Věc: Vyjádření statika k římsám krovu objektu „VYŠŠÍ ODBORNÁ ŠKOLA ZDRAVOTNICKÁ“, ul. Kounicova 684/16 v Brně

Na základě objednávky pana Ing. Maršálka pro výše uvedenou stavbu a podle níže uvedených podkladů je vypracován odborný posudek stavebně konstrukčního řešení k obvodovým římsám parapetních nadezdívek krovu (dále jen PD).

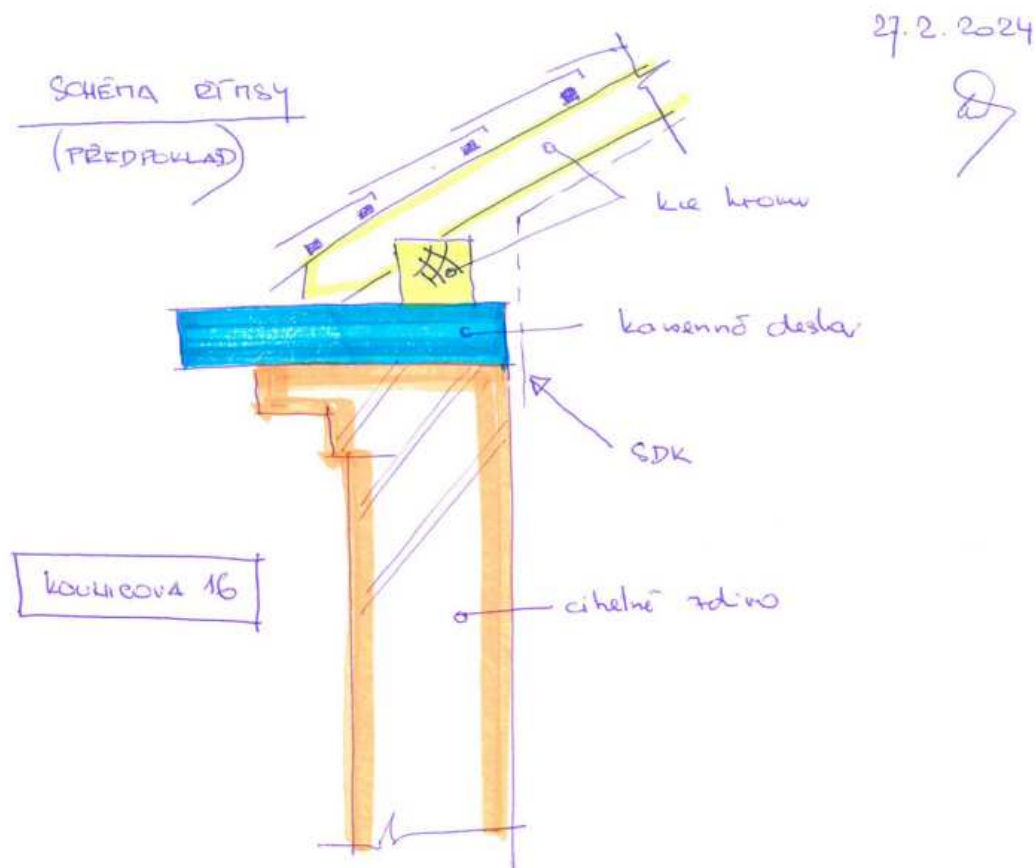
Podle ústně sdělených informací objednatelem dochází k opadání omítek a kusů cihel obvodové římsy fasády. Po konzultacích bylo doporučeno provedení stavebně technického průzkumu. S tím, že jsme pro všechny poslali dne 27.2.2024 předpokládané tvarové a statické řešení styku obvodových stěn a konstrukce krovu, viz následující obrázek, na základě zkušeností ze staveb v Brně a jeho okolí.

Po provedení průzkumu bylo zjištěno, že statické schéma je platné. Byla zjištěna monolitická deska tl. 100-135 mm, která stabilizuje vykonzolované zdivo římsy z cihel plných pálených. A lze předpokládat, že protiváhou této vykonzolované desky je konstrukce krovu shodně s uvedeným obrázkem dále.

TAKO BY VIZUÁLNĚ PORUCHY V SDK V LÁVAZNOSTECH STĚNY A KROVU LZE PŘEDPOKLÁDAT, ŽE STAV ŘÍMSY JE ŠPATNÝ. DOPORUČUJI:

- prověřit PD k restaureční podkrovní
- udělat sondu, jak je římsa řešena
- zkontrolovat její stav a plošiny, zda se jedná o poruchu konstrukce římsy nebo jen zohlednění a opravy.
